改善箇所説明図

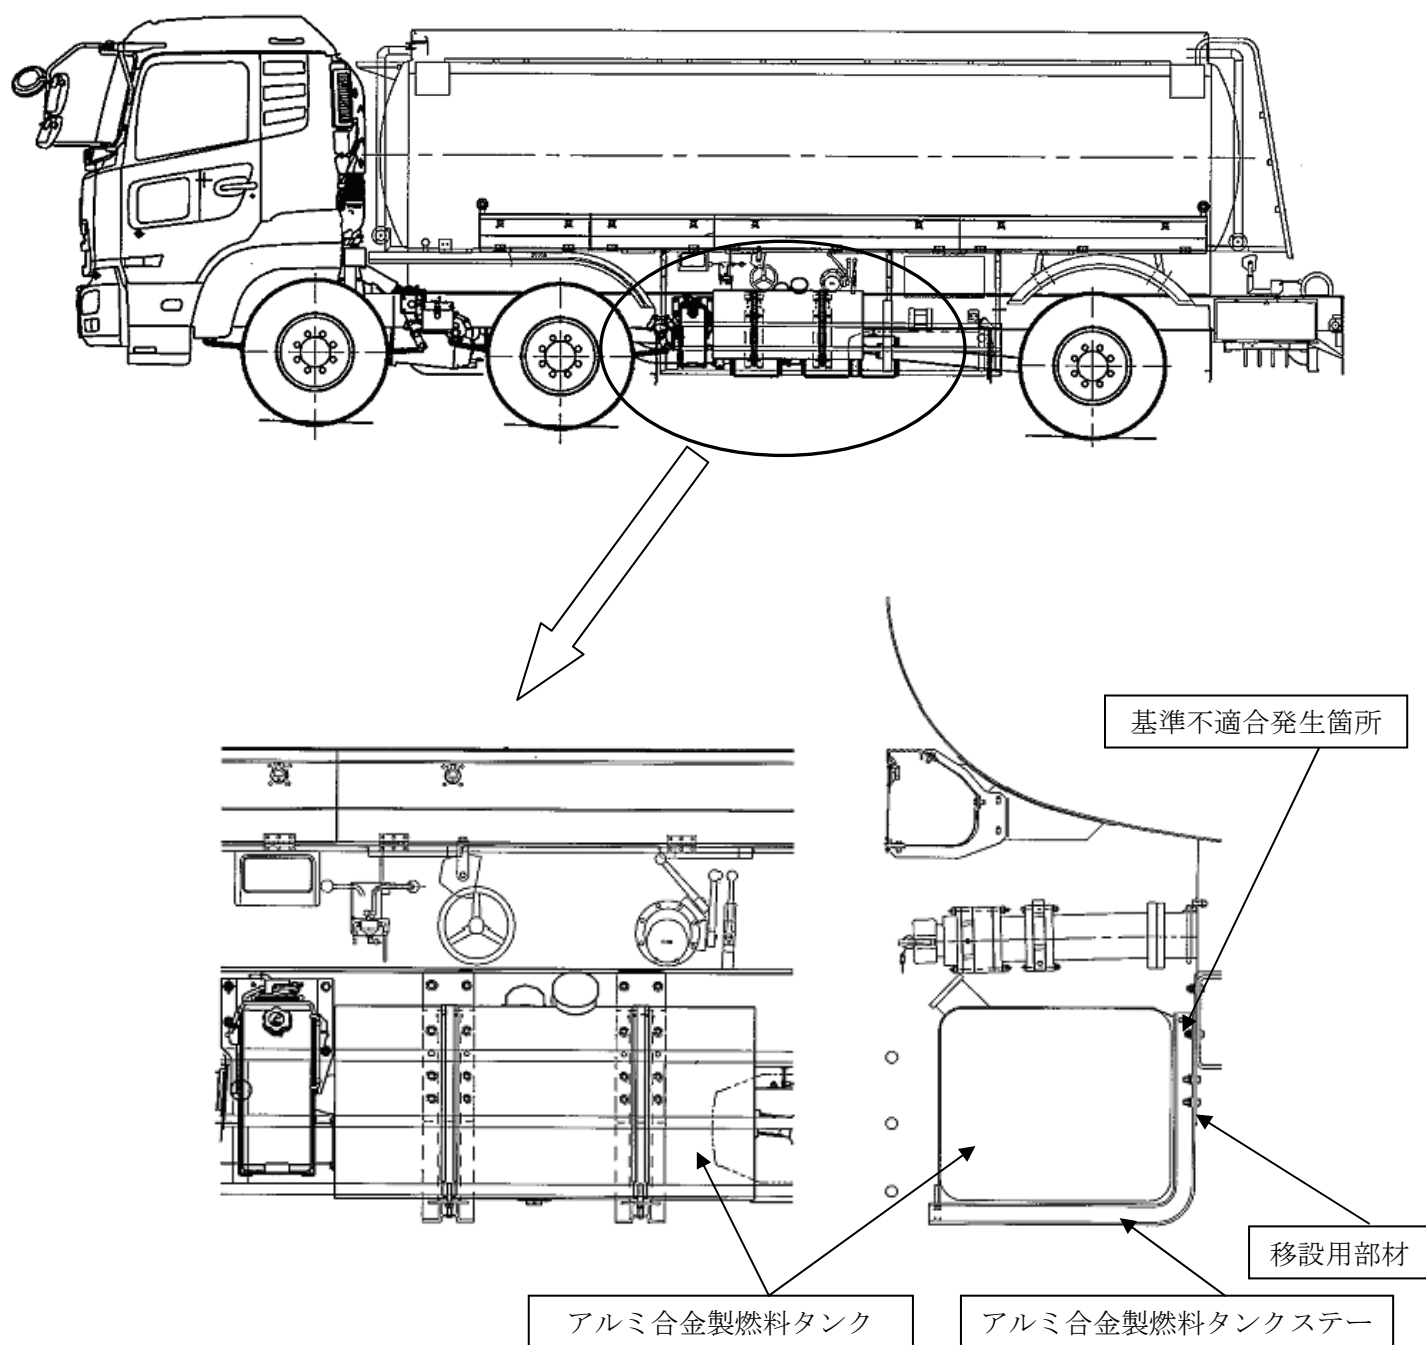
タンクローリー架装において、アルミ合金製燃料タンクの移設方法が不適切なため、走行時の振動等により、アルミ合金製燃料タンクステーに亀裂が発生するものがある。最悪の場合、燃料タンクが脱落するおそれがある。

アルミ合金製燃料タンクステーに設けている移設用部材を対策品に交換する。
当該ステーに亀裂が発見された場合は、当該ステーを新品に交換する。
